COMENTARIOS DEL INMUEBLE PARA DISEÑO ESTRUCTURAL – HOTEL TEPELMEME

De acuerdo con los planos existentes correspondientes al diseño arquitectónico, se realizan los siguientes comentarios.

Se muestra a continuación la planta general del inmueble de 3 niveles.

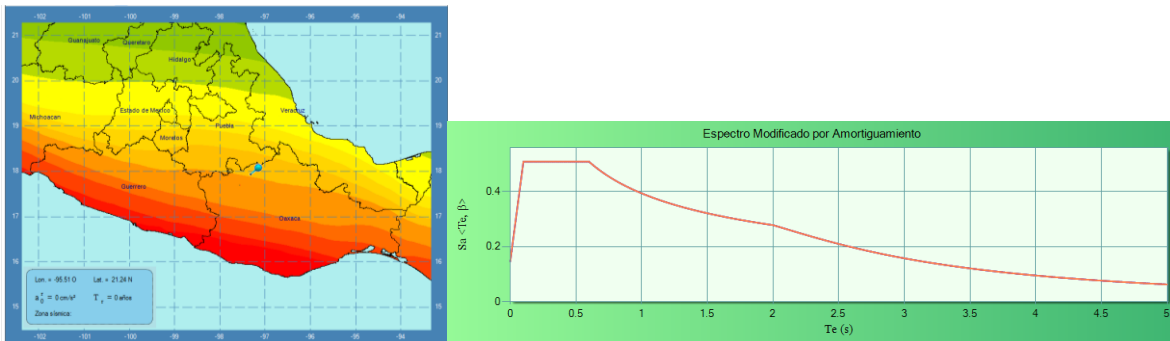
El inmueble se encuentra en una zona medianamente sísmica, posiblemente no sea de riesgo alto, pero se verificará en el análisis.

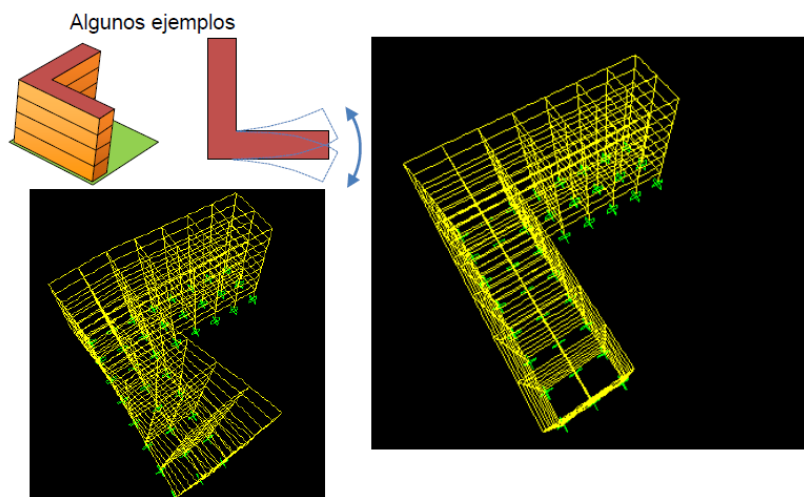
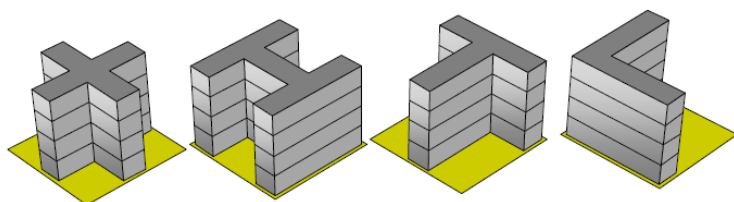
En planta presenta entrantes y salientes, tal como se muestran en los siguientes ejemplos esquemáticos. Presentará vibraciones locales por estar ubicada la edificación en zona sísmica media a alta.

Es conveniente dividirlos en cuerpos independientes con holgura de desplazamientos según cada cuerpo, tal como se muestra en las siguientes figuras.

Propuesta de secciones

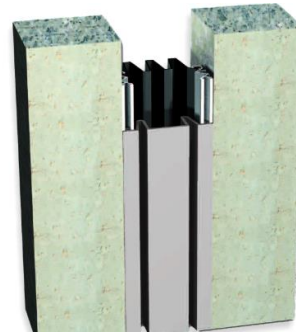
Se muestran en la siguiente planta una propuesta de división de cuerpos del inmueble para que cumpla con la relación largo y ancho

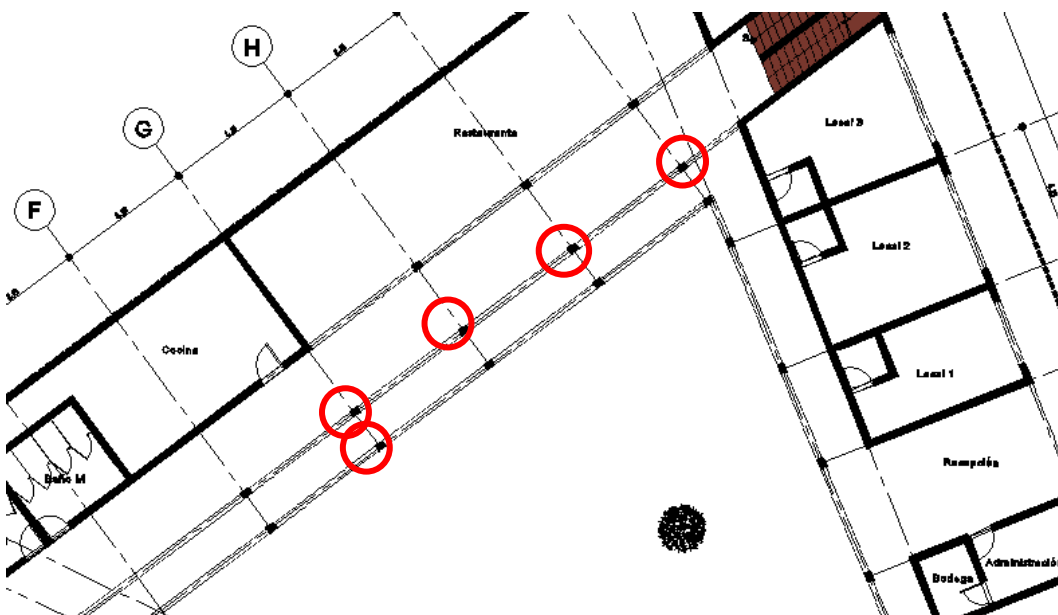
Las columnas no coinciden como sistema de marcos, por lo que se deberán de mover y hacer coincidir a ejes para que formen sistemas de marcos. Se propondrán columnas que funcionen adecuadamente y que no perjudique el diseño arquitectónico.

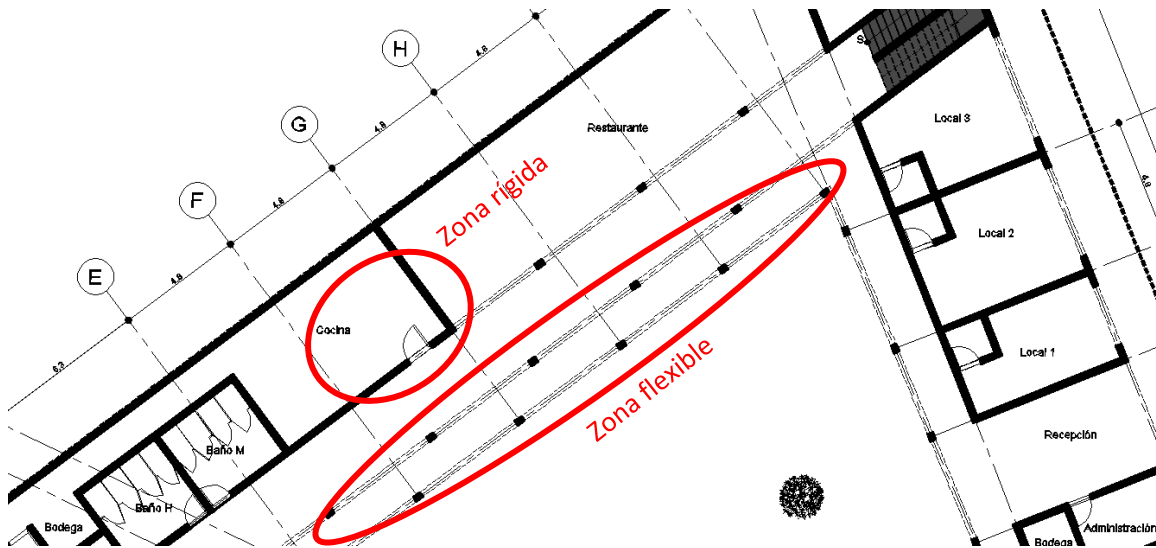
Se muestra en la siguiente planta una propuesta sugerida.
